**SECOND OPINION MILIEUPELAIN A/D
MINCLERSWEG TE HAARLEM**

Opdrachtnummer: 1014-0126-000

Betreft: Second opinion Milieuplein a/d Minclersweg te Haarlem

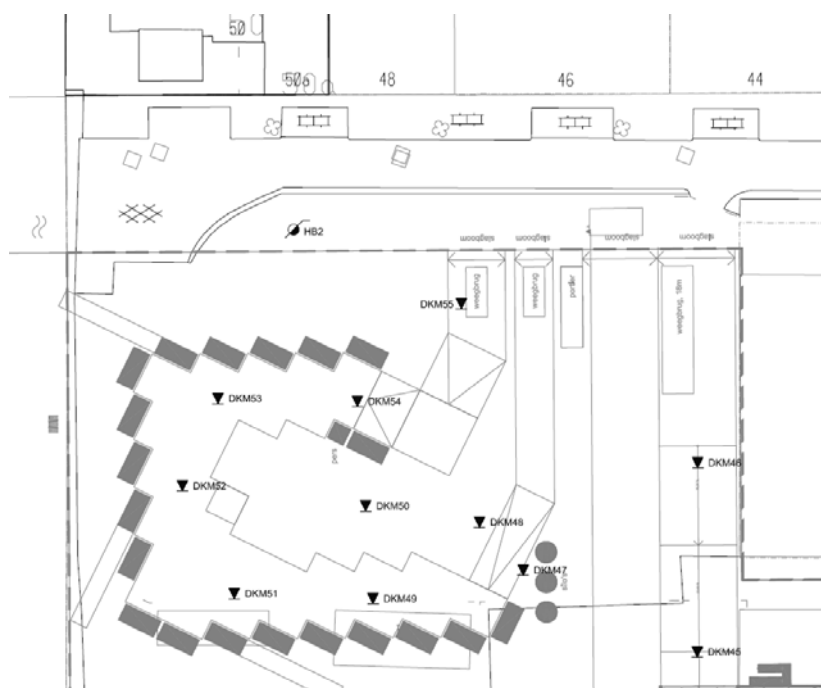
Door GP zijn zettingsmetingen uitgevoerd van de bovenzijde van de L-wanden. Deze metingen zijn uitgevoerd ten opzichte van het vloerpeil van nabijgelegen onderheide constructie in september 2013 en januari 2014.

Onderstaand zijn de waargenomen vervormingen vermeld van de diverse meetpunten.

Bij een quick scan van de beschikbare gegevens en de uitgebrachte rapporten lijkt het er op dat uitgevoerde berekeningen met een prognose van de nog te verwachten zettingen niet juist zijn uitgevoerd. Voor een second opinion die inzicht geeft in werkelijk te verwachten vervormingen zijn derhalve door ons aanvullende analyses uitgevoerd, die zowel inzicht geven in de te verwachten zettingen in grootte en het tijdsverloop hierin. Tevens is een predictie gemaakt van nog te verwachten vervormingen.

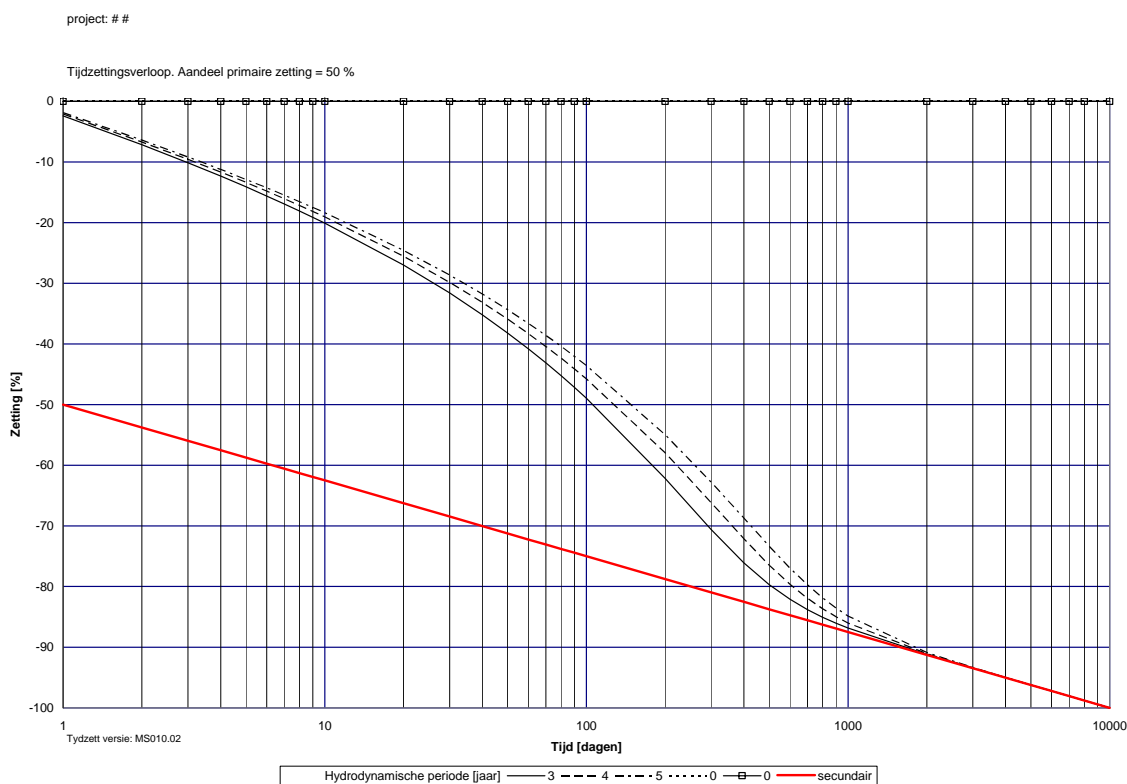
Op basis van de uitgevoerde samendrukkingsproeven is ook het consolidatieverloop bepaald, waarbij een hydrodynamische periode van ca 4 jaar is berekend voor de klei- / veenlagen. Hiermee is het te verwachten tijd-zettingsverloop bepaald. In de onderstaande grafiek is op logaritmische schaal het zettingsverloop in de tijd gegeven als percentage van de maximaal berekende zetting. Hierin zijn de verlopen gegeven voor 3, 4 en 5 jaar hydrodynamische periode.

Uit dit verloop kan worden afgeleid dat vanaf 1000 dagen (ca 3 jaar) nog ca 10 tot 15 % van de berekende zettingen te verwachten zijn.

Aangezien de constructie reeds ca 3 jaar aanwezig is zijn de te verwachten zettingen reeds grotendeels opgetreden. De nu nog te verwachten zettingen bedragen theoretisch in het midden van het verhoogde deel nog 0,01 tot 0,02 m. Voor de randen ter plaatse van de L-wanden zou dit nog 50% zijn van deze waarden.
